Demande d'autorisation et d'enregistrement d'installations classées

REPONSE AVIS MRAE

**Avis de la Mission régionale d'autorité environnementale
de la région Nouvelle-Aquitaine
Renouvellement d'autorisation et extension d'une carrière de
pierres de taille et granulats
sur la commune de Bugeat (19)**

n°MRAe 2018APNA75

Plan des aménagements de gestion des eaux (source étude d'impact)

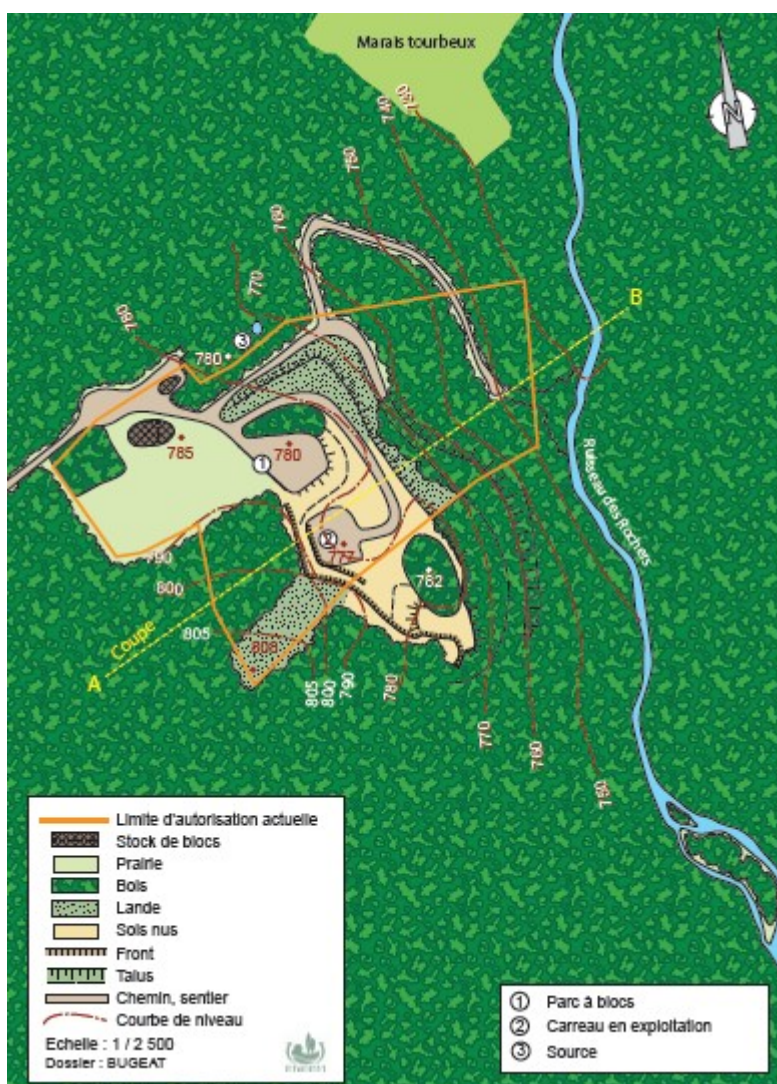
Le ruisseau placé en contrebas de la carrière, est potentiellement concerné par les eaux de ruissellement provenant de l'exploitation. Pour éviter les rejets d'eaux chargées vers le ruisseau, un bassin de décantation d'un volume de plus de 1 200 m³ dimensionné pour une pluie décennale, sera aménagé au point bas de l'exploitation (à la cote 760m NGF¹), à une cote qui se trouve à environ 25m au-dessus de celle du ruisseau des Rochers. Les eaux décantées s'écouleront gravitairement par un trop-plein vers le ruisseau des Rochers. L'exutoire du bassin sera équipé pour permettre des prélèvements en vue d'analyses physico-chimiques dans le cadre du suivi de l'exploitation.

L'Autorité environnementale souligne l'importance, compte tenu de la proximité avec le ruisseau des Rochers, du traitement préventif de l'ensemble des sources potentielles de pollution. Le système de gestion des eaux superficielles mériterait d'être détaillé outre le coût indiqué de 20 000 € qui y sera consacré.

Observation n°6 : Système de gestion des eaux

Le système de gestion des eaux superficielles mériterait d'être détaillé outre le coût indiqué de 20 000 € qui y sera consacré.

Les travaux d'aménagement préalables seront réalisés dans un délai d'un an à compter du nouvel arrêté préfectoral. Le montant de 20 000 € correspond au coût estimé de ces travaux en interne ainsi qu'à celui des équipements à mettre en place.

Il s'agira de travaux de génie civil comprenant :

- le creusement de deux fossés aboutissant dans le bassin de décantation aménagé au point bas de l'exploitation,
- la construction par creusement du bassin de décantation,
- le revêtement du fond du bassin par un géotextile,
- la mise en place d'une vanne permettant de circonscrire une éventuelle pollution par des hydrocarbures.
